WIM.271.1.1.2020.ŁB

**Dotyczy: odpowiedzi na pytania Wykonawców dotyczące treści SIWZ WIM.271.1.1.2020 pn. Budowa przystani kajakowej w Świnoujściu na wyspie Karsibór w ramach zadania: „Wzmocnienie potencjału rozwojowego wyspy Karsibór w oparciu o cenne walory przyrodnicze i kulturowe” w formule „zaprojektuj i wybuduj”.**

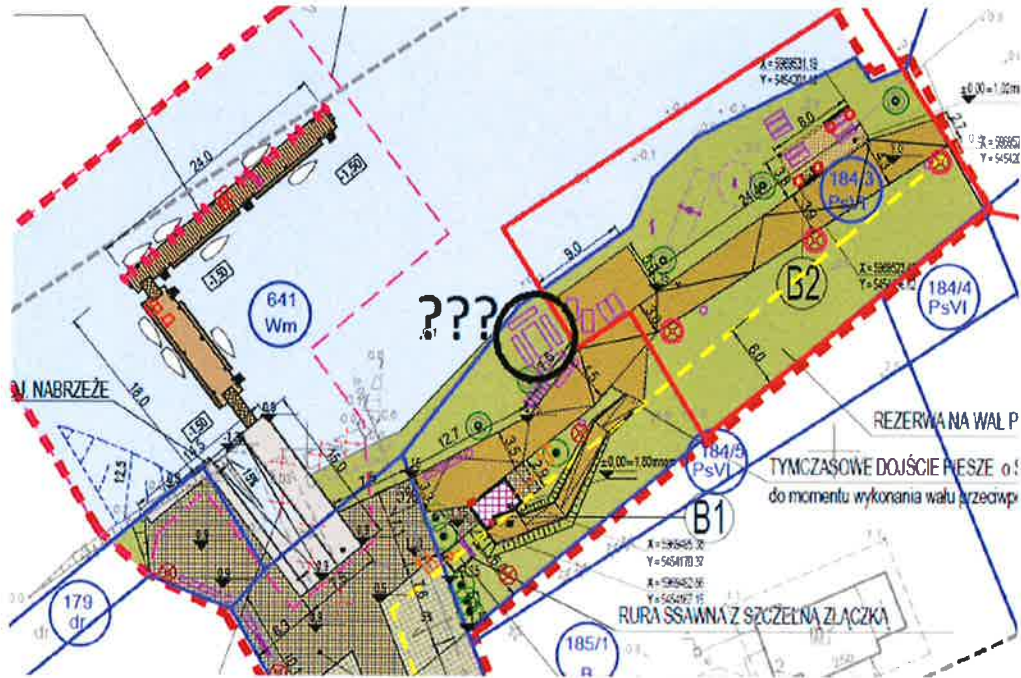
**Pytanie nr 6:**

Na rysunku nr Z-01 projektu zagospodarowania terenu branży architektonicznej w legendzie oraz na planszy pokazano projektowane wyposażenie w ilości:

- miejsca postojowe dla rowerów,
- ławostoły – 3 szt. (zakres wyłączony z realizacji),
- ławki – 6 szt.,
- kosze na śmieci – 6 szt. (w tym 2 szt. w zakresie wyłączonym z realizacji),
- leżaki drewniane – 4 szt. (zakres wyłączony z realizacji),
- stojaki na kajaki – 2 szt.,
- zlew z betonu architektonicznego – 1 szt.,
- zabawki terenowe (do zamontowania w miejscu wskazanym przez Zamawiającego).

Co oznaczają zaznaczone poniżej (na czarno) elementy nie opisane w legendzie?

Zamawiający wyłącza z zakresu zaznaczone elementy małej architektury.
